Informacja z przeprowadzonych konsultacji społecznych dotyczących rozbudowy węzła integracyjnego Pruszcz Gdański, poprzez budowę ciągu pieszo–rowerowego wzdłuż Strugi Gęś od ul. Sikorskiego do ul. Stolarskiej.

Na podstawie uchwały nr XXXIII/370/2021 Rady Miasta Pruszcz Gdański z dnia 10 listopada 2021 r. w sprawie zasad i trybu przeprowadzania konsultacji z mieszkańcami miasta Pruszcz Gdańskiego przeprowadzono konsultacje społeczne dotyczące „rozbudowy węzła integracyjnego Pruszcz Gdański, poprzez budowę ciągu pieszo–rowerowego wzdłuż Strugi Gęś od ul. Sikorskiego do ul. Stolarskiej”. Konsultacje prowadzone były za pomocą platformy konsultacji społecznych dostępnej na stronie <https://pruszczgdanski.konsultacjejst.pl> w terminie 16.12.2024 - 30.12.2024 r.

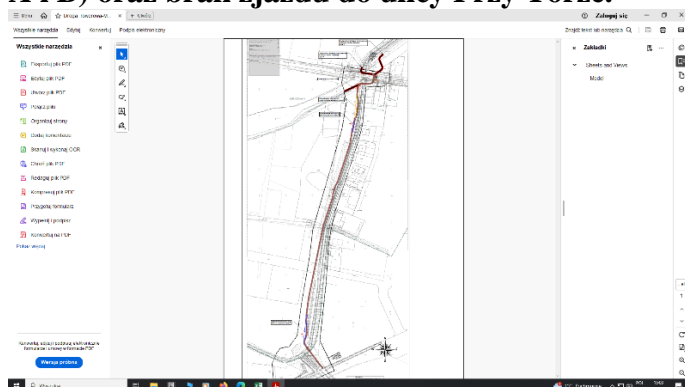
-zwracam się z prośbą o rozważenie przeprowadzenia na etapie budowy cięć pielęgnacyjnych istniejących drzew oraz o usunięcie chaszczki przy istniejącym bajorku na działce 150/29

Odpowiedź: Projektant zgodnie z prawem uwzględnił inwentaryzację zieleni oraz wpływ projektowanego obiektu na istniejącą zielen. Na etapie budowy zostaną wykonane niezbędne cięcia pielęgnacyjne i wycięcie chaszczki.

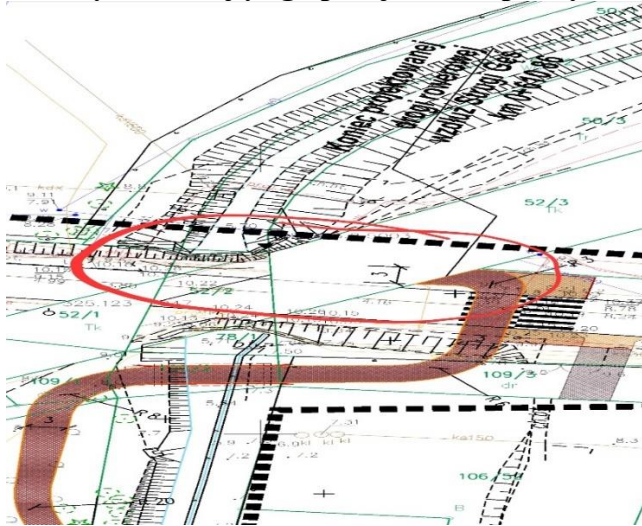
13. Dzień dobry, popieram rozbudowę węzła integracyjnego Pruszcz Gdański, ale na pewno nie poprzez budowę ciągu pieszo- rowerowego wzdłuż Strugi Geś. Ten obszar jest wielokrotnie zalewany jak to było na przestrzeni lat. Mieszkańcy wskazanych w projekcie ulic muszą radzić sobie z trudnościami stojącej wody a poprzez wybudowanie ścieżki betonowej/ ceglanej w miejscu trawników woda nie będzie się wchłaniać co za tym idzie poziom zalania w tych miejscach będzie rósł a mieszkańcy nie unikną zalania swoich domów. Warto byłoby zmienić lokalizację przedsięwzięcia bo na pewno ma spory potencjał, jednak nie w tym miejscu. Mieszkańcy obawiają się o swoje posesje i majątki. Bardzo proszę o wzięcie pod uwagę mojego zdania.

Odpowiedź: Projekt przewiduje możliwość czasowego zalania drogi dla rowerów w sytuacji przedstawionej na fotografii. Ingerencja w środowisko naturalne będzie w zakresie minimalnym, niezbędnym do realizacji ww. zadania.
